新竹縣政府工程查核代表照片表

工程名稱：111 年度新竹縣湖口鄉南勢橋改修建工程

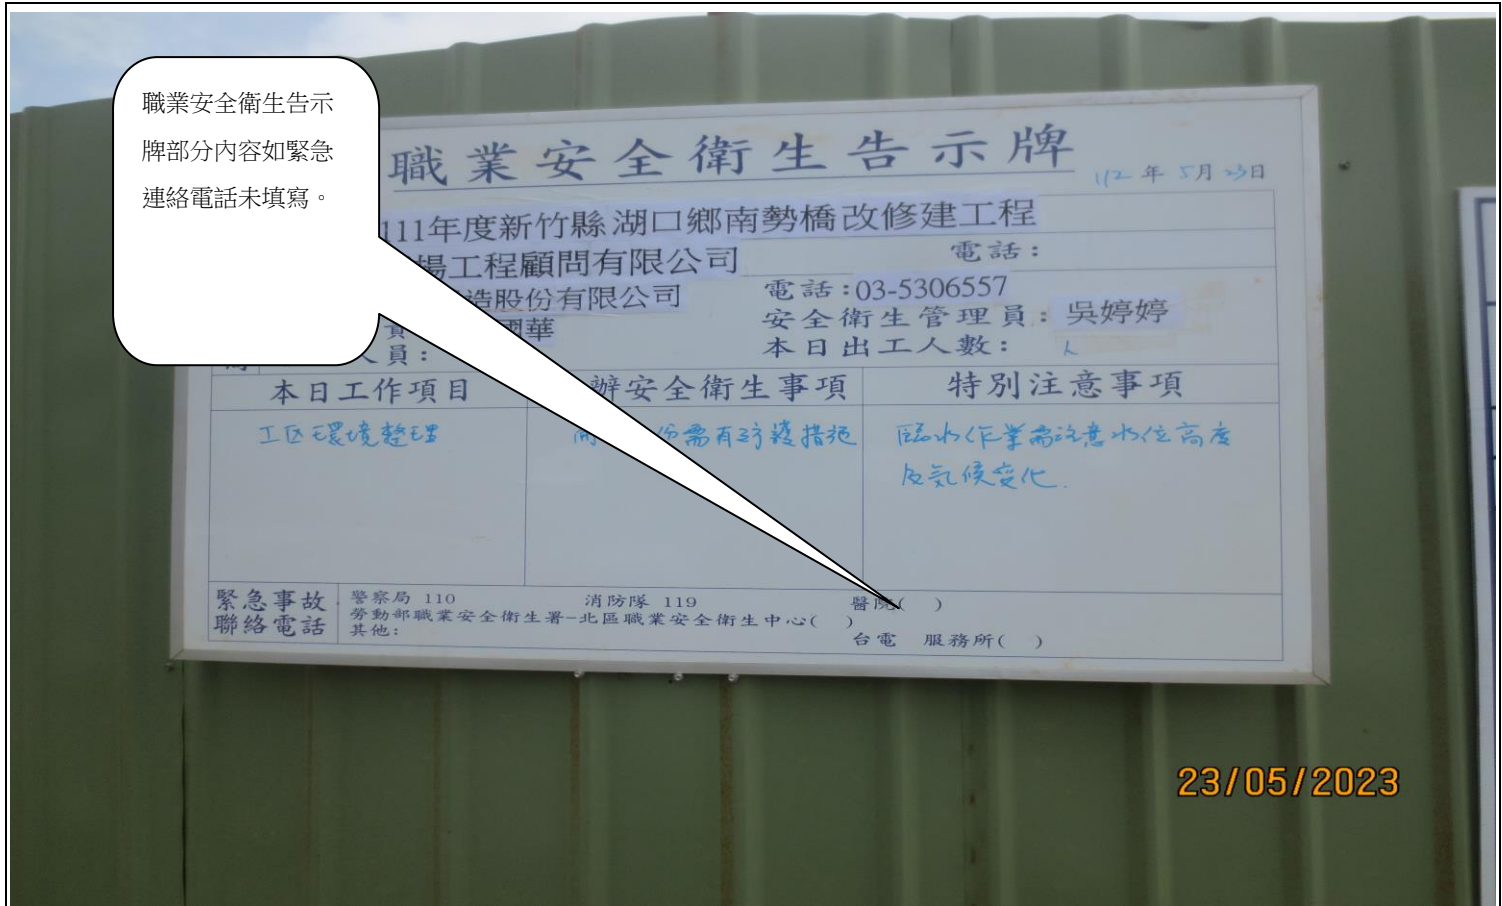
工程告示牌英文施工期間未更正。
